女川原子力発電所第2号機 工事計画審査資料	
資料番号	O2-変2-他-F-24-0001 改7
提出年月日	2023年7月13日

# 女川原子力発電所第2号機 設計及び工事計画変更認可申請の概要

東北電力株式会社

#### ① 残留熱除去系主要弁(1/5)

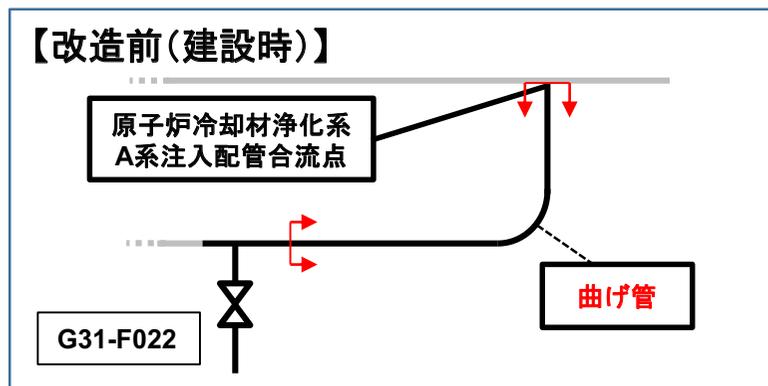
**【目的】**分解点検において、E11-F004(RHR LPCI注入隔離弁)の弁体の下降を確認したことから、弁体を取り替えるものである。

**【必要性】**弁体の下降は、これまでの分解点検における弁の手入れに伴い、弁体の厚みが徐々に減少したことにより起因しており、現状はシート機能に問題はないが、今後の分解点検時の手入れによりシート機能維持が困難になるおそれがあることから、弁体を取り替える必要がある。

**【申請内容】**本工事は、当該の弁体と同仕様の弁体に取り替えるものである。材質変更を伴わないことから、要目表の変更はない。

#### ② 原子炉冷却材浄化系主配管(1/8)

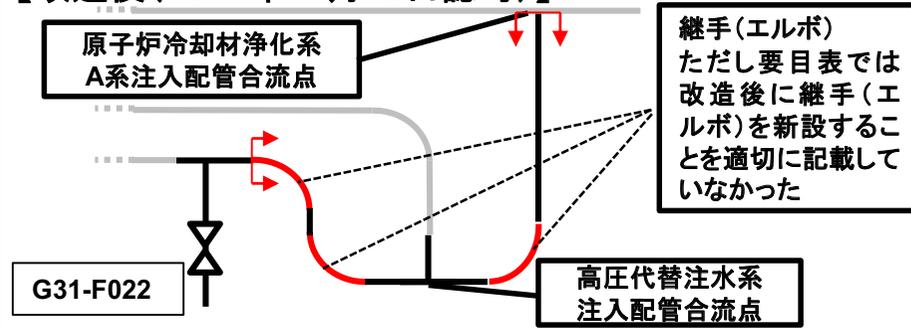
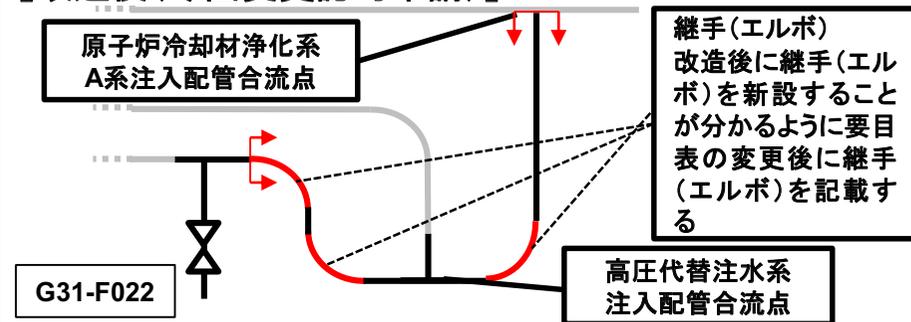
【目的】原子炉冷却材浄化系主配管について、配管の一部を曲げ管から継手(エルボ)に変更することを、要目表に適切に記載していなかったことから、要目表の記載変更を行う。

【必要性】原子炉冷却材浄化系主配管について、2021年12月23日認可の「設計及び工事の計画」の要目表において、原子炉冷却材浄化系配管に高圧代替注水系配管を接続するために継手(エルボ)新設を含むルート変更を実施した。この際、配管の一部を建設時の曲げ管から製作管理が容易な継手(エルボ)に変更したが、要目表の変更後(改造後)に継手(エルボ)を新設することを適切に記載していなかったことから、要目表の記載変更を行う必要がある。

【申請内容】配管の一部を曲げ管から継手(エルボ)に変更する。

【改造後(2021年12月23日認可)】

【改造後(今回変更認可申請)】

非常用ガス処理系主要弁(T46-F001A, B およびT46-F003A, B)

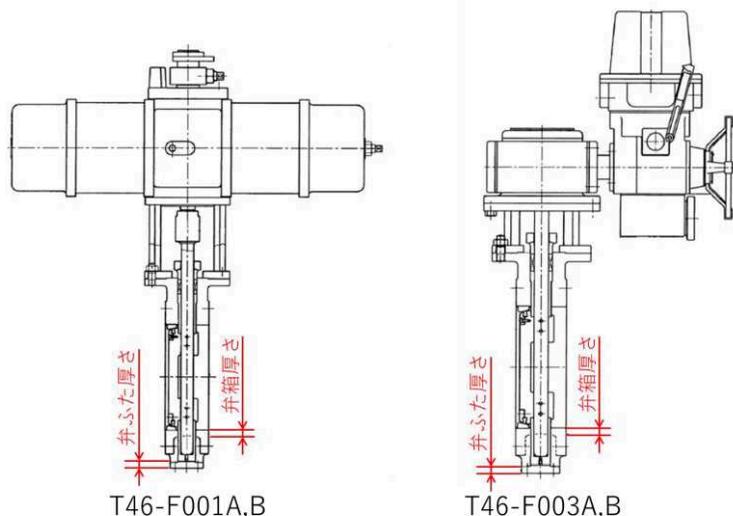
**【目的】** 非常用ガス処理系主要弁について、他の主要弁と記載の整合を図るため、要目表の弁箱厚さについて、腐食代を考慮した寸法(設計確認値)へ記載を変更する。なお、要目表の弁ふた厚さ及び弁ふた材料並びに基本設計方針の主要設備リストの当該弁に関する機器クラスについて記載を適正化する。

**【必要性】** 非常用ガス処理系主要弁(T46-F001A, B 及びT46-F003A, B)について、2021年12月23日認可の「設計及び工事の計画」の要目表において、他の主要弁と記載の相違があることから、要目表の弁箱厚さを腐食代を考慮した寸法(設計確認値)へ記載を変更する必要がある。なお、弁ふた厚さ及び弁ふた材料の記載がなかったことから記載を適正化する必要がある。また、当該弁は、クラス2弁として設計されていたが、基本設計方針の主要設備リストの機器クラスにおいて「クラス4」と記載されており「実用発電用原子炉及びその附属施設の技術基準に関する規則」の第二条(定義)においてもクラス2弁として扱うべき弁であることから「クラス2」へ記載を適正化する必要がある。

**【申請内容】** 要目表の弁箱厚さについて、腐食代を考慮した寸法(設計確認値)へ記載を変更する。なお、要目表の弁ふた厚さ及び弁ふた材料並びに基本設計方針の主要設備リストの当該弁に関する機器クラスについて適正化する。

- ・弁箱厚さの設計確認値について、から腐食代を考慮したに変更する。
- ・弁ふた厚さ、材料について、以下の通り記載を適正化する。  
弁ふた厚さ:  
弁ふた材料:S25C
- ・機器クラスについて、以下のとおり記載を適正化する。  
機器クラス:クラス2

#### ④ 原子炉格納容器調気系主配管(1/13)

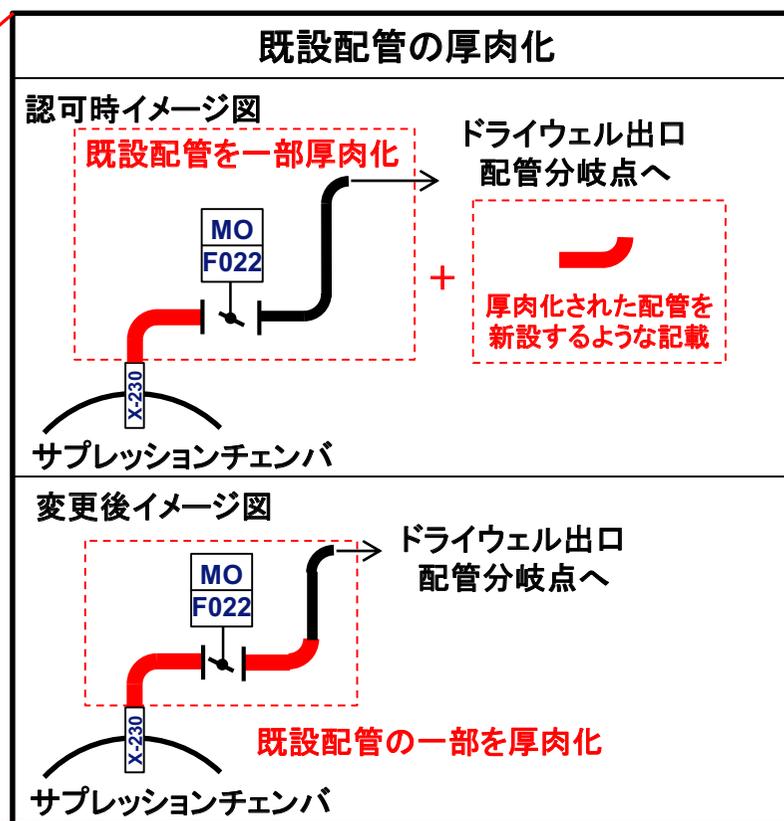
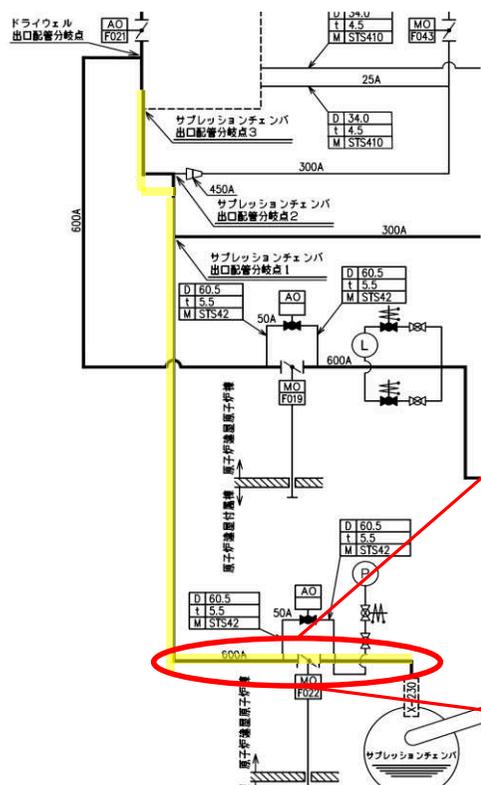
【目的】 原子炉格納容器調気系主配管について、耐震性強化のため原子炉格納容器調気系の既設配管の一部を厚肉化することを、要目表に適切に記載していなかったことから、要目表の記載変更を行う。

【必要性】 原子炉格納容器調気系主配管(原子炉格納容器配管貫通部(X-230)～ドライウェル出口配管分岐点)について、2021年12月23日認可の「設計及び工事の計画」の要目表において、耐震性強化のための既設配管の一部厚肉化を適切に記載していなかったことから、要目表の記載変更を行う必要がある。

【申請内容】 既設配管の一部を耐震性強化のため厚肉化する。

#### ④ 原子炉格納容器調気系主配管(2/13)

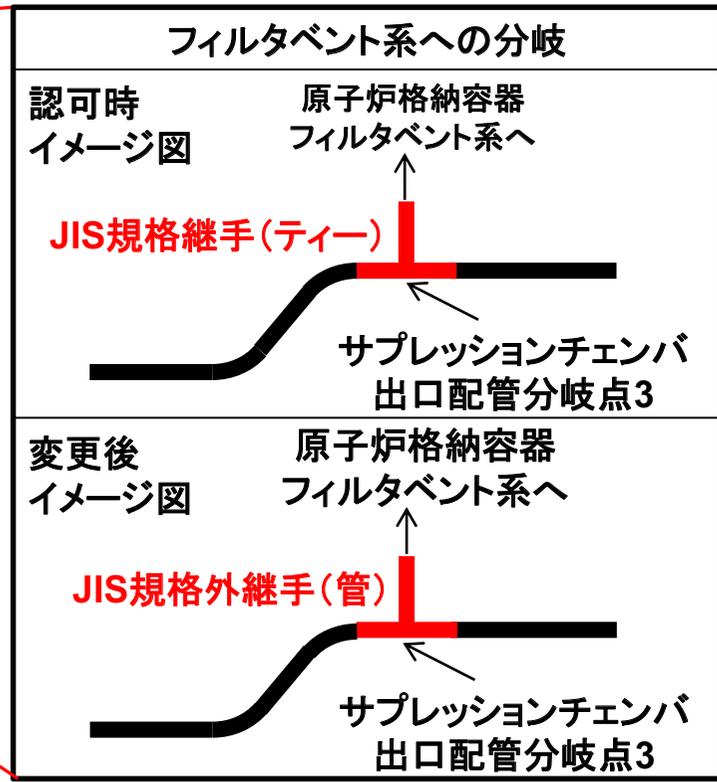
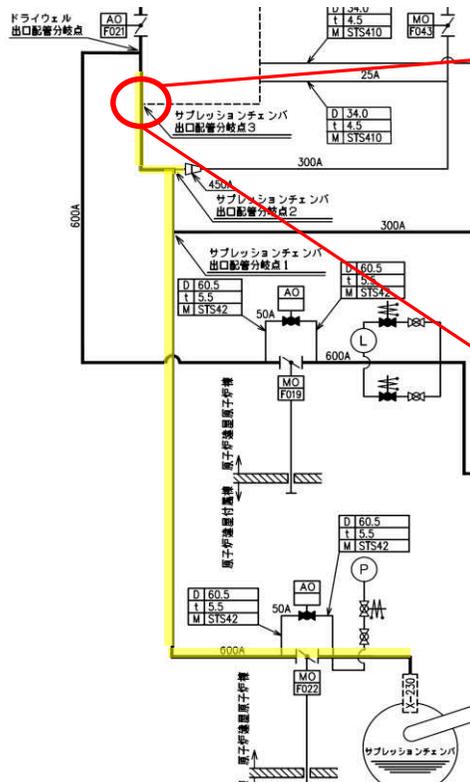
【目的】 原子炉格納容器調気系から原子炉格納容器フィルタベント系への分岐点において、JIS B2312(2001)で規定する寸法に適合しない管継手(以下「JIS規格外管継手」という。)を採用していることを、要目表に適切に記載していなかったことから、要目表の記載変更を行う。

【必要性】 原子炉格納容器調気系の600A 配管から原子炉格納容器フィルタベント系の400A 配管への分岐点において、JIS規格では600A/600A/400A の径違いの管継手がないことからJIS 規格外管継手を採用しているが、2021年12月23日認可の「設計及び工事の計画」の要目表において、JIS 規格の管継手として記載していたため、要目表の記載変更を行う必要がある。

【申請内容】 原子炉格納容器調気系から原子炉格納容器フィルタベント系への分岐点において、600A から400A への分岐が必要であるが、JIS 規格には当該の径違いの管継手がないことからJIS 規格外管継手を採用する。
